# 発電用原子炉施設に係る 特定機器の設計の型式証明申請

## 審査会合コメント管理表及び回答

2023年11月2日  
トランスニュークリア(株)

# 審査会合におけるコメント管理表

添付図1-1 評価モデルの縦断面図

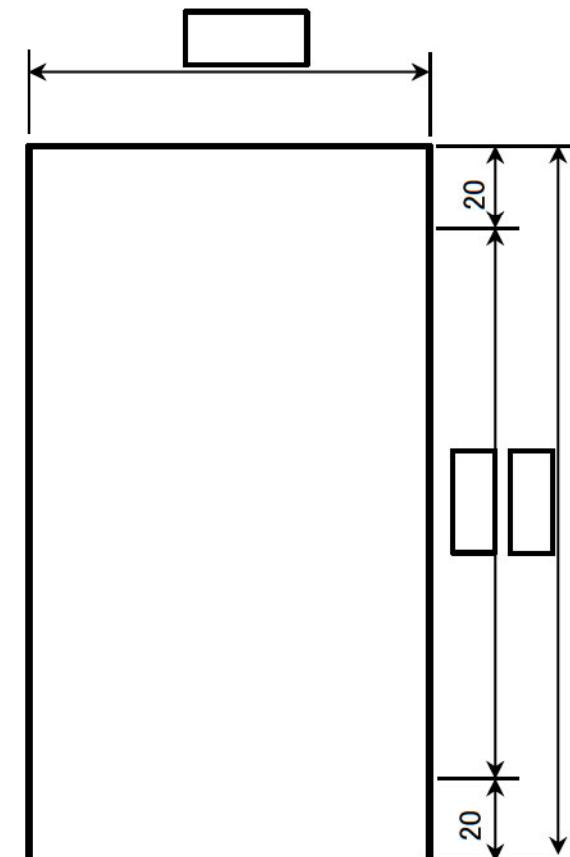
17×17燃料、15×15燃料を混載する場合の解析条件の保守性について説明すること。

4体の燃料集合体(燃料有効部のみモデル化)による6種類の配列について中性子実効増倍率を評価・比較することで、17×17燃料及び15×15燃料の相互作用による反応度への影響の有無を確認した。評価条件を添付表1-1、評価モデルの縦断面図を添付図1-1に示す。

評価した4体の燃料集合体の配列ケースを添付図1-2、評価結果を添付表1-2に示す。4体全てを $17 \times 17$ 燃料とした場合のCase 1-1をベースに比較すると、中性子実効増倍率の差は $3\sigma$ の範囲内であり、 $17 \times 17$ 燃料及び $15 \times 15$ 燃料の相互作用により中性子実効増倍率に与える有意な影響はないことを確認した。

図2-1 TN12/2型輸送容器

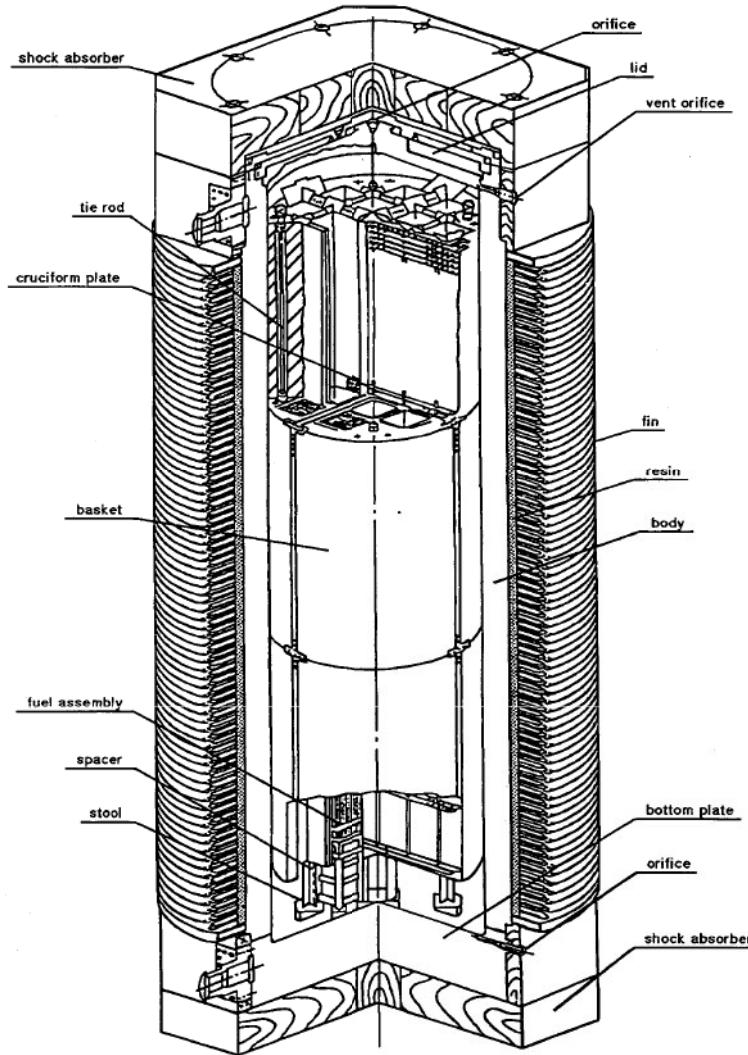
遮蔽の解析コードとして使用しているMCNP5は、実用炉審査においては実績に乏しいので、適用妥当性についての説明すること。

- ✓ TN12/2型輸送容器及び遮蔽解析モデルを図2-1及び図2-2にそれぞれ示す。

図4-1 設計荷重の作用状態

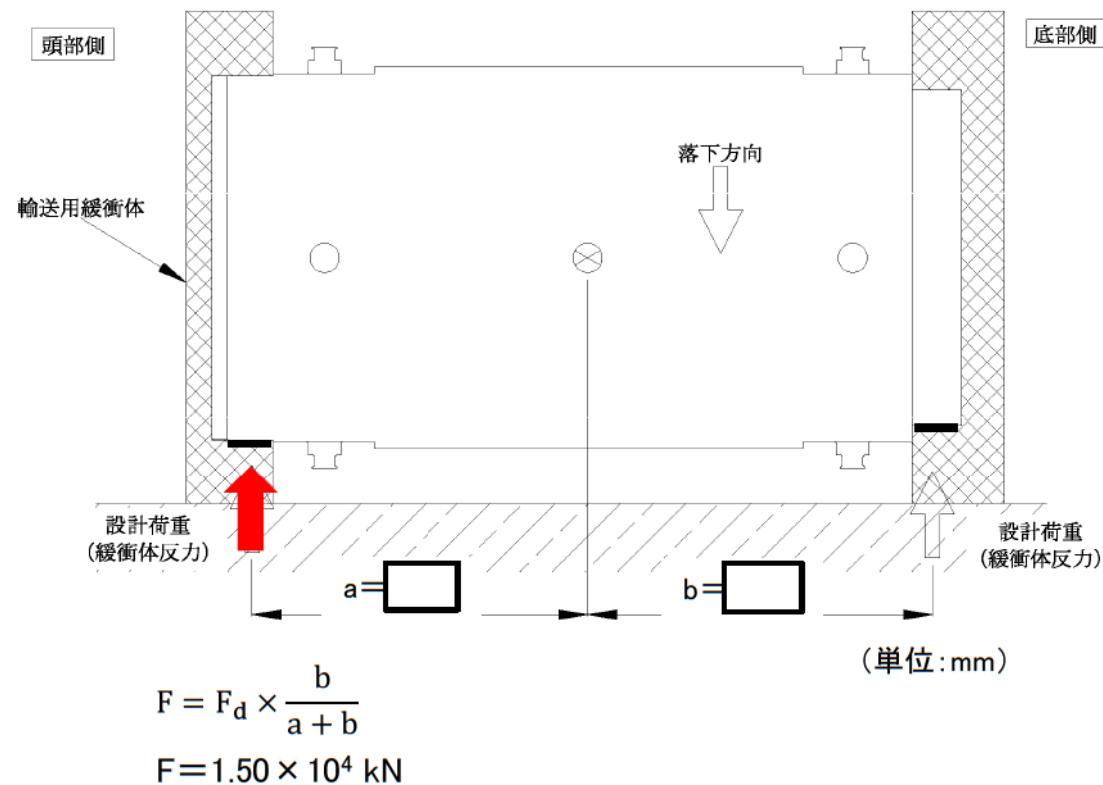
津波・竜巻の評価の設計基準値に輸送容器としての0.3m落下時の衝撃荷重を設定しているが、設計基準値の設定の考え方について説明すること。

- ✓ 図4-1に示すように設計荷重( $2.88 \times 10^4$  kN)のうちフランジ側面に作用する荷重は $1.50 \times 10^4$  kNである。
- ✓ 一方、津波荷重は $5.77 \times 10^3$  kN、竜巻荷重は $8.55 \times 10^3$  kNであり、設計荷重はこれらを包絡している。

図5-2 tally fluctuation chartsの例

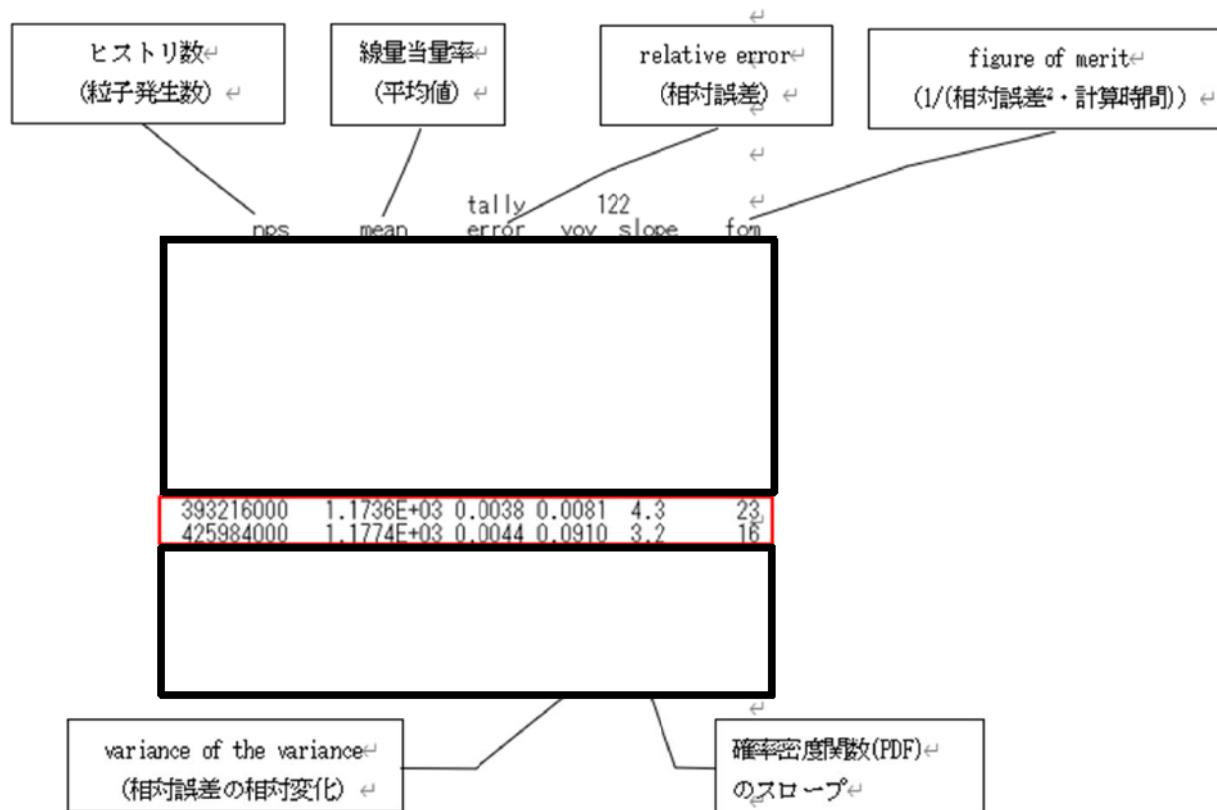
MCNP5による解析結果の信頼性を確認するために「tally fluctuation charts」で判断しているとのことであるが、具体的な評価内容がわかるように説明を補足すること。

- ヒストリ数が393216000から425984000の間にrelative errorが0.0038から0.0044に増加しており、VOVも大きく増加している。(weightの大きな粒子がタリーに到達したためと考えられる。)
- このため、統計指標の4個が「no」と判定されたと考えられるが、この時の線量当量率(mean)の変化は3.8( $=1177.4 - 1173.6$ )でありerror (relative error  $\times$  mean $=0.0044 \times 1177.4 = 5.2$ )程度である。

図6-1 蓋間圧力の監視構造例

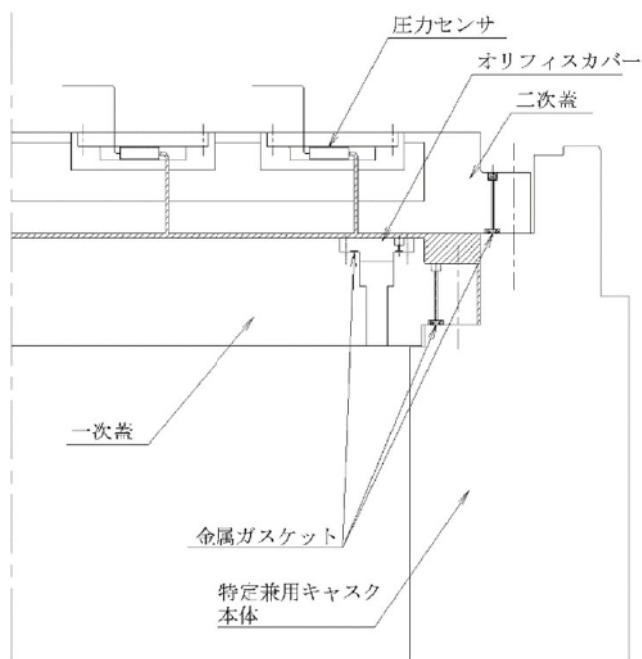
閉じ込め監視構造の説明が概要PPT資料に記載されているが、補足説明資料16-5の別紙4にも追加すること。

補足説明資料16-5の別紙4の「5.蓋間圧力の監視構造例」の項目を設け、以下の内容を追加した。

- ✓ 蓋間空間の圧力を正圧に維持し、その圧力を監視することにより使用済燃料集合体等を内封する空間と外部とを隔離できる設計であること。
- ✓ 圧力センサ(圧力計)の交換が必要となった場合であってもTK-26型の蓋間空間と圧力センサ(圧力計)の間の一次バルブを閉とすることで、蓋間圧力を維持した状態で圧力センサ及び圧力センサケーブルの保守及び交換が可能であること。
